Aggiornamento del Piano Stralcio di Bacino  
per l’Assetto Idrogeologico (P.A.I.)  
(Art. 68 commi 4bis e 4 ter del D.Lgs. 3 Aprile 2006, n. 152 e ss. mm. ii.)

### **Previsione di Aggiornamento**

**Bacino del Fosso delle Canne (065) e Bacino dell’Area Territoriale tra i Bacini del  
Fosso delle Canne e Fiume San Leone (066)**

**COMUNE DI: REALMONTE**

Panoramica del promontorio di Monterosso in cui si individuano i dissesti **066-1RL-057**, **066-1RL-034**, **066-1RL-056**, **066-1RL-055**

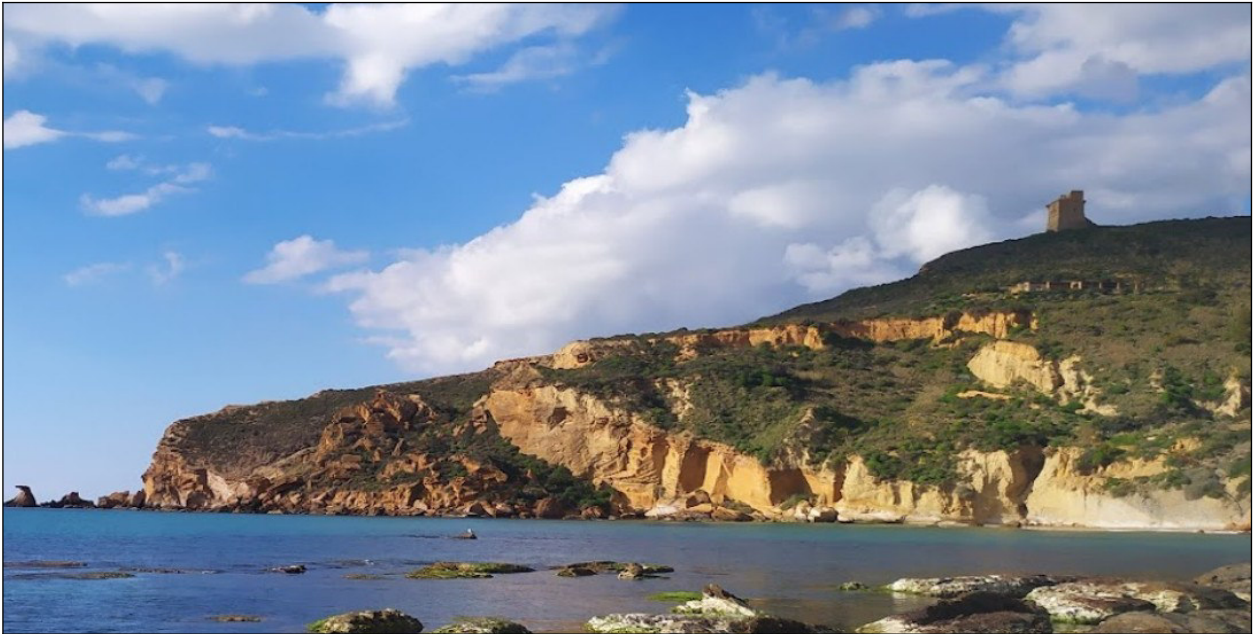
Individuazione del dissesto **066-1RL-055** di crollo attivo a pericolosità molto elevata P4.

Individuazione del nuovo dissesto di crollo attivo **066-1RL-056** a pericolosità molto elevata P4 nelle calcareniti del versante occidentale di **Monterosso**.

Individuazione del nuovo dissesto di crollo attivo **066-1RL-057** a pericolosità molto elevata P4 nel versante occidentale del promontorio di **Monterosso**.

Dissesti **066-1RL-062** e **066-1RL-063**

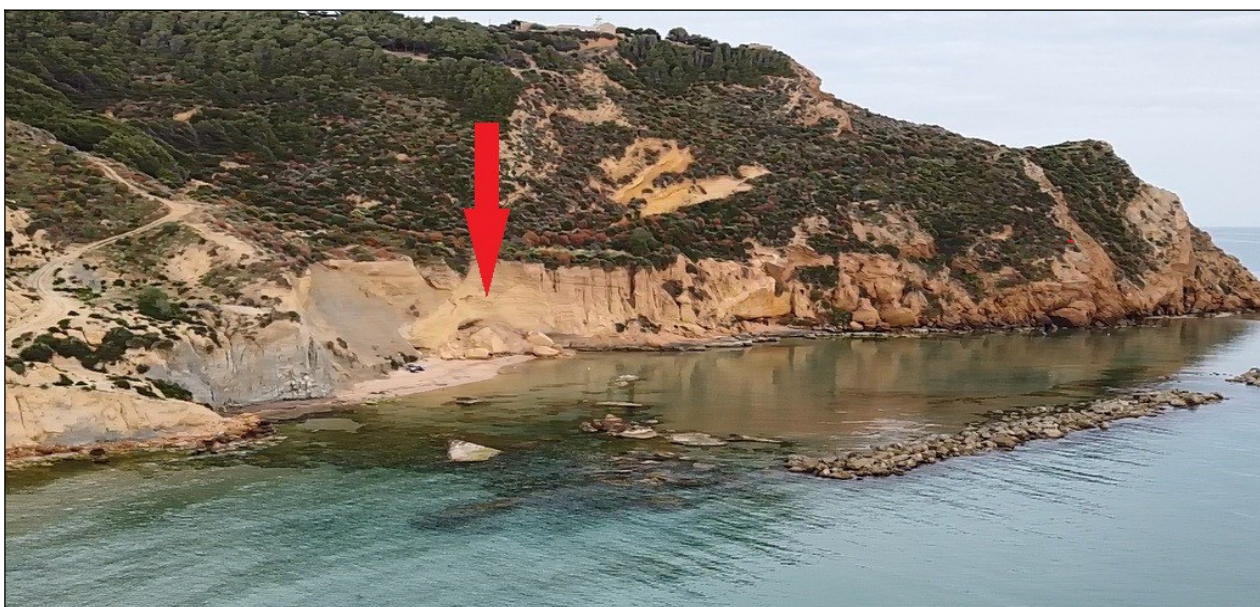
Individuato il nuovo dissesto **066-1RL-062** di crollo con pericolosità molto elevata P4

Individuato il nuovo dissesto **066-1RL-063** di crollo con pericolosità molto elevata P4

Il dissesto **066-1RL-064** di tipo complesso con pericolosità P2 ingloba i dissesti di crollo 066-1RL-062, 066-1RL-063, 066-1RL-058 e 066-1RL-060.

Crollo della volta della “Grotta delle piscine” contenuta nel dissesto **066-1RL-042**

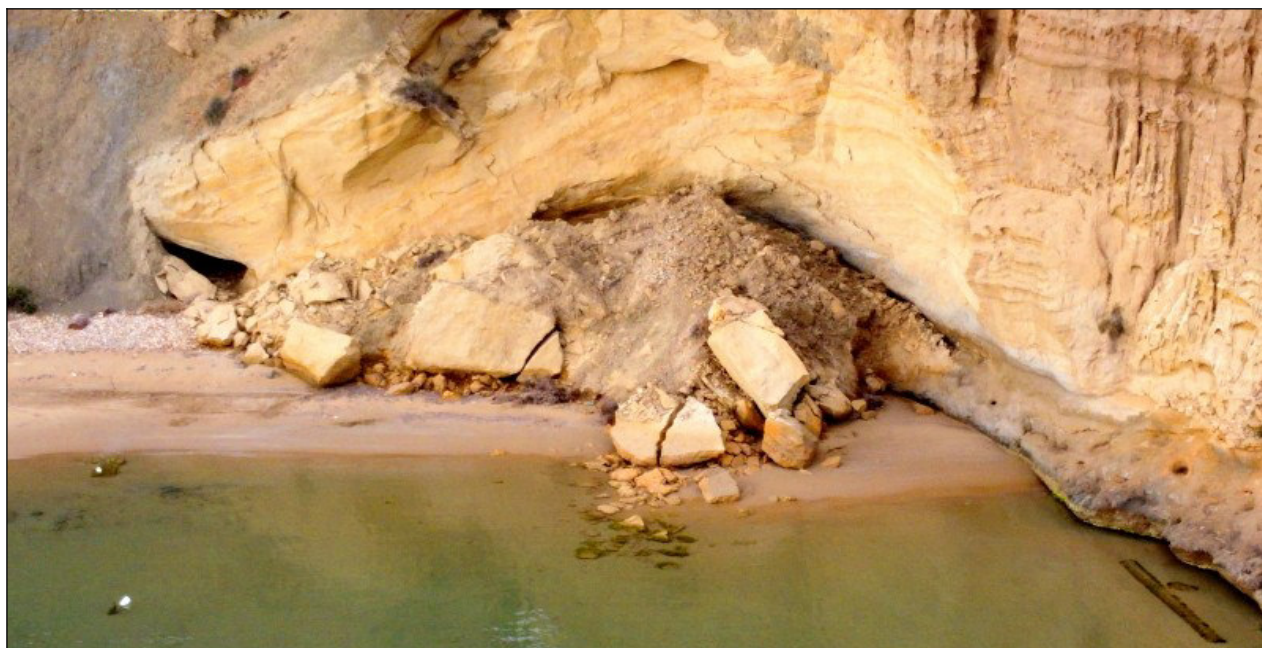
Il dissesto **066-1RL-042**, ubicato nel versante occidentale di Capo Rossello, è stato modificato nella perimetrazione e nella tipologia (già censito come area a franosità diffusa) come dissesto di crollo a pericolosità molto elevata P4. Tale area è stata di recente interessata anche dal crollo della volta della “Grotta delle piscine”, come denunciato dall’Associazione Mareamico di Agrigento, a conferma della natura e della conformazione estremamente fragile dell’area.
